Technical Bulletin

K02/K035468XS für PSA 1.8 und 2.0 16V Motoren

GATES Bezeichnung:	K02/035468XS
Marke:	CITROEN / FIAT / PEUGEOT
Model:	Evasion, Synergie, XM, Xantia, Xsara, ZX, Ulysse, 306, 406, 605, 806
Motor:	1.8 16V, 2.0 16V
Motorkennung:	XU7JP4, XU10J4R, XU10J4RS, RFV

Abb. 1 Manuelle Spannrolle (K025468XS)

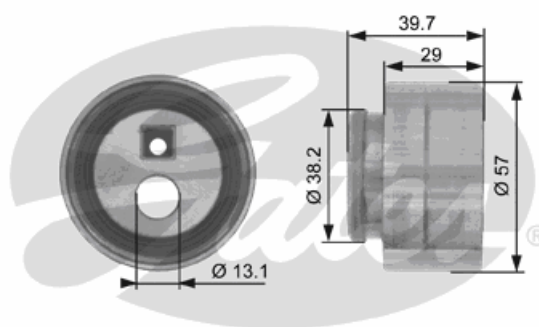
Das PowerGrip Kit **K025468XS** ist vorgesehen für die **2.0** 16V PSA Motoren. Dieses Kit beinhaltet die manuelle Originalspannrolle (OE Nr. 082935, 9622574480. Gates Nr. T41258). Siehe Abb. 1.

Abb. 2 Automatische Spannrolle (K035468XS)

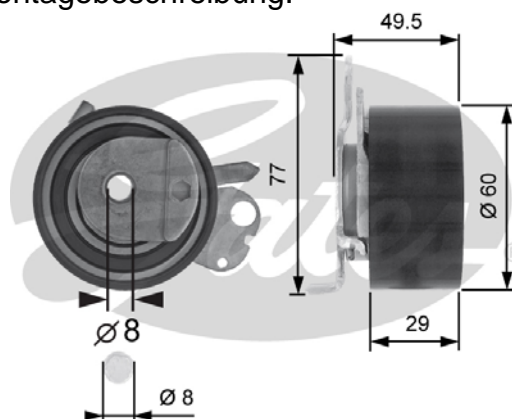
Das PowerGrip Kit **K035468XS** ist ausschließlich zur Verwendung auf den **1.8** 16V PSA Motoren vorgesehen. Dieses Kit beinhaltet, im Gegensatz zur bislang verwendeten manuellen Spannrolle, nun eine weiterentwickelte automatische Spannrolle (OE Nr. 082969, 9635336880. Gates Nr. T43050). Siehe Abb. 2. Mit dieser Änderung kommen wir den Empfehlungen des Fahrzeugherstellers nach, die manuelle Spannrolle nicht mehr auf den **1.8** 16V PSA Motoren zu verwenden.

Abb. 3

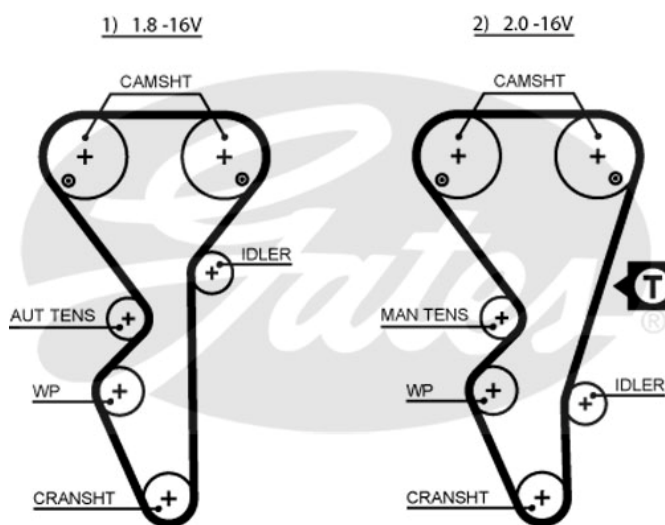
Zusätzlich haben wir eine Angleichung des Riemenumlaufs, den wir bislang für unsere Verpackungen dieser Motoren nutzten, vorgenommen. Die Darstellung entsprach nicht 100% der Realität, da sich die Position der Umlenkrolle an einem tieferen Punkt als vorher abgebildet befindet. Der korrekte Riemenverlauf ist in Abb. 3 dargestellt.

Der Messpunkt zur Einstellung der optimalen Zahnriemenspannung befindet sich für die 2.0 16V Motoren zwischen dem rechten Nockenwellerad und der Umlenkrolle wie in Abb. 3 Bild 2) dargestellt. Nutzen Sie hierzu den Gates Spannungstester STT-1, indem Sie die Anwendung 5468XS-2 eingeben.

Die geänderten Riemenverläufe werden dementsprechend auf unseren Verpackungen geändert.
